改善箇所説明図

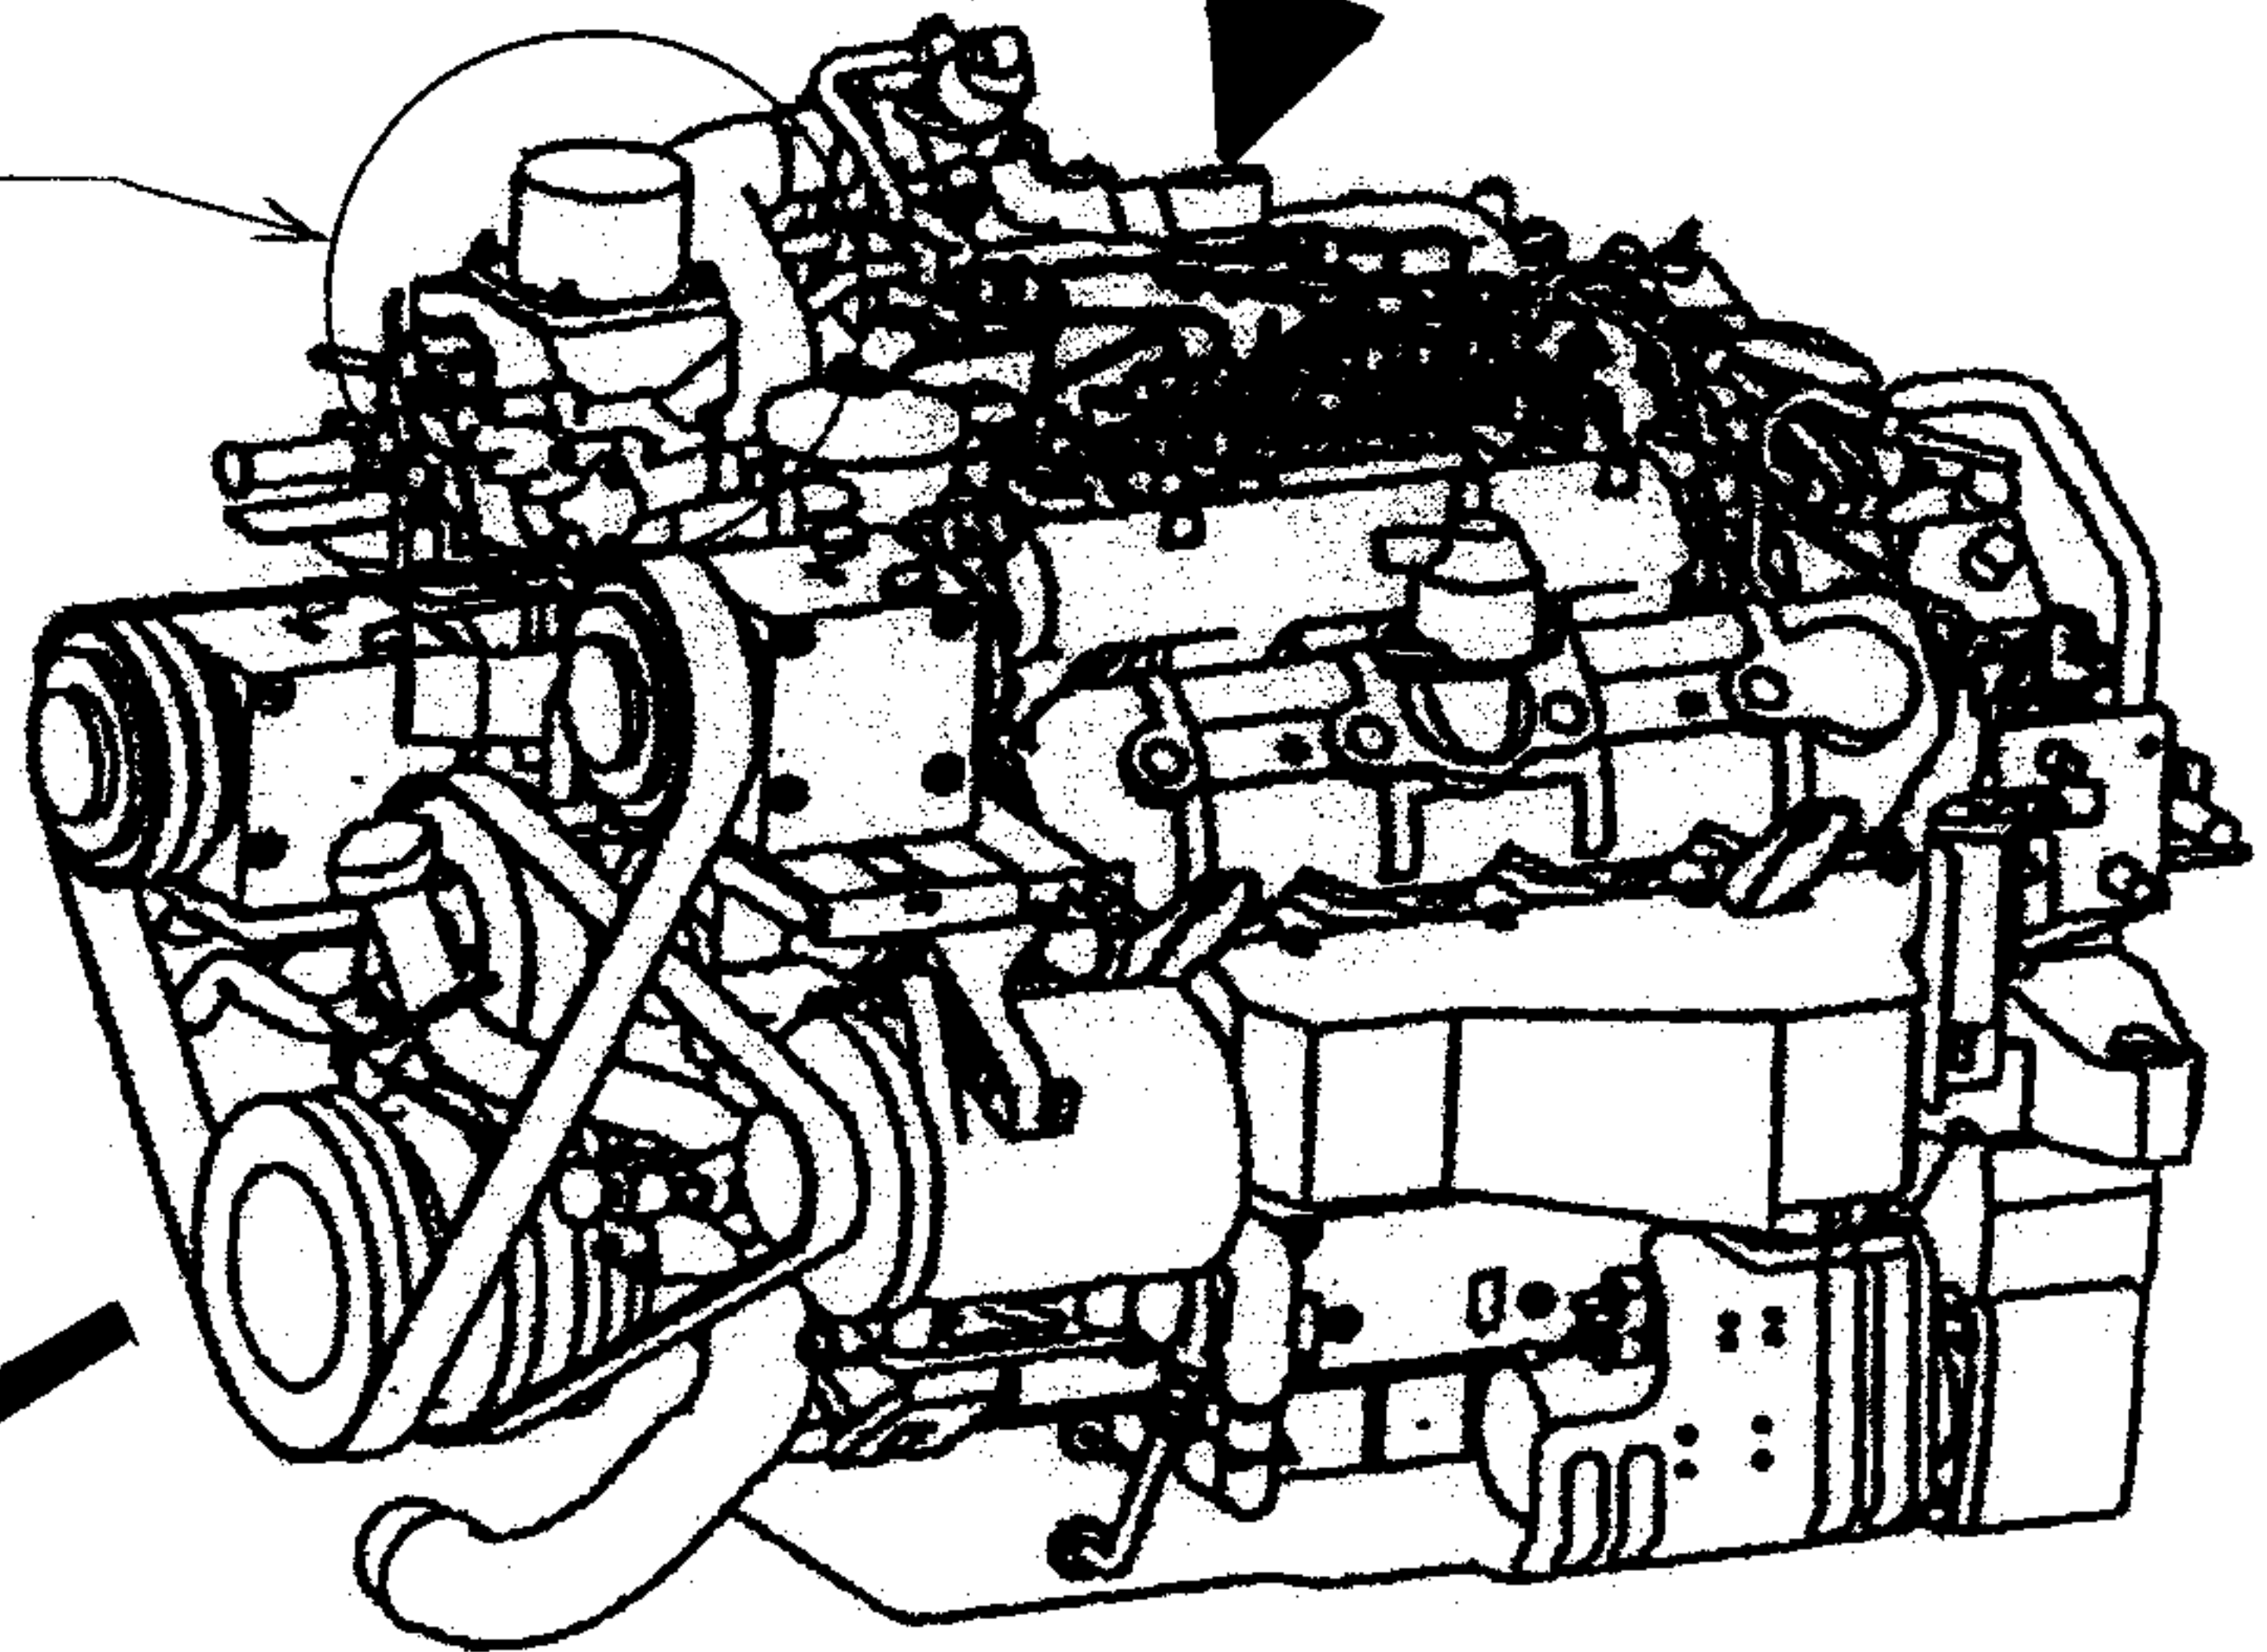
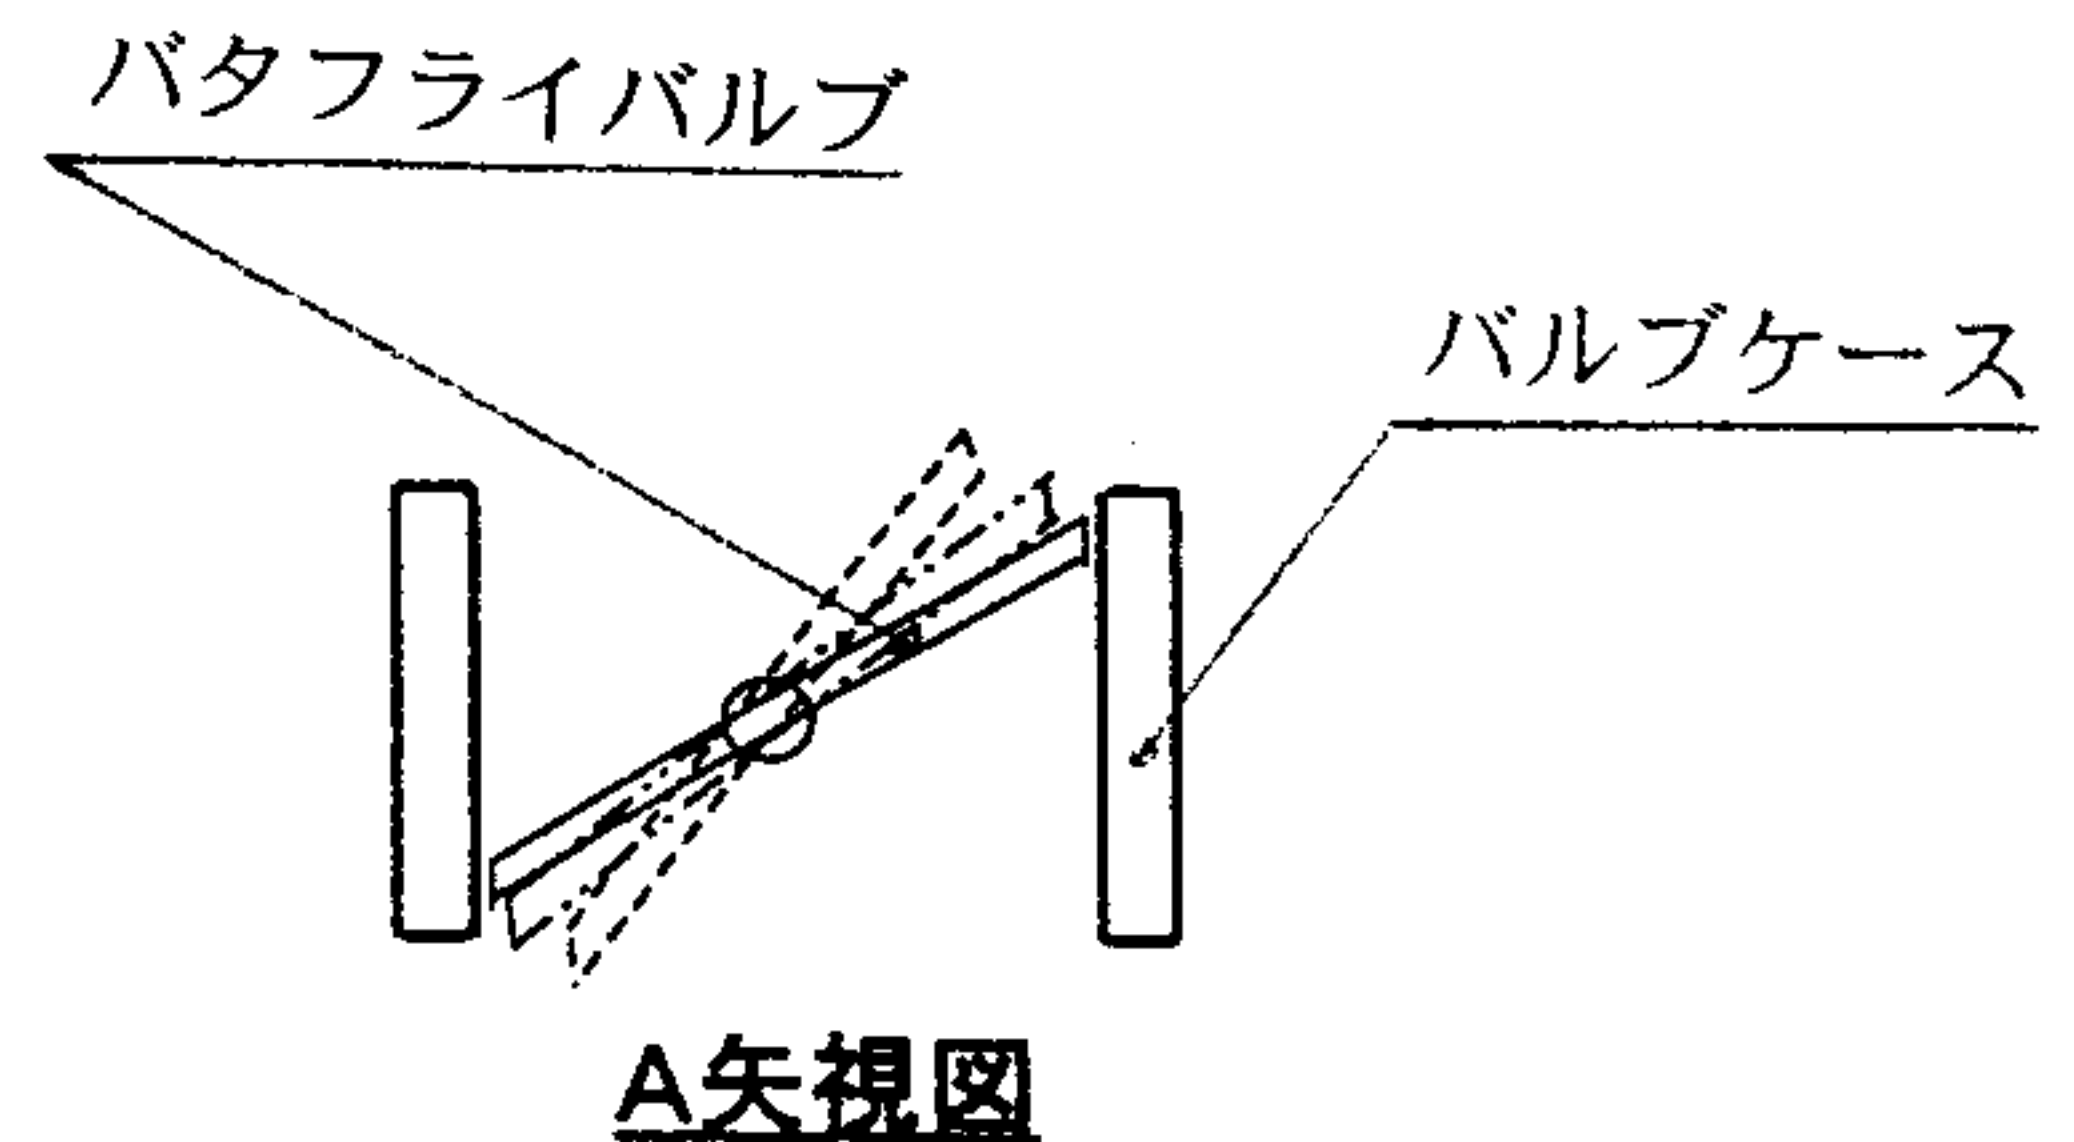
基準不適合発生箇所

原動機の排気ガス再循環装置において、排気ガスの吸気側への戻し口の位置が不適切なため、吸気絞り弁内部に温度差が生じることにより、バタフライバルブとバルブケースが干渉し、バタフライバルブの開閉が円滑でなくなり原動機の回転が不安定となり、最悪の場合、バルブが閉じたままとなることから、原動機が停止し、再始動ができなくなるおそれがある。

全車両、当該吸気絞り弁アッセンブリを対策品と交換する。

注：[]内は対策部品を示す。

識別：吸気絞りバルブ本体に黄色ペイントを塗布する。
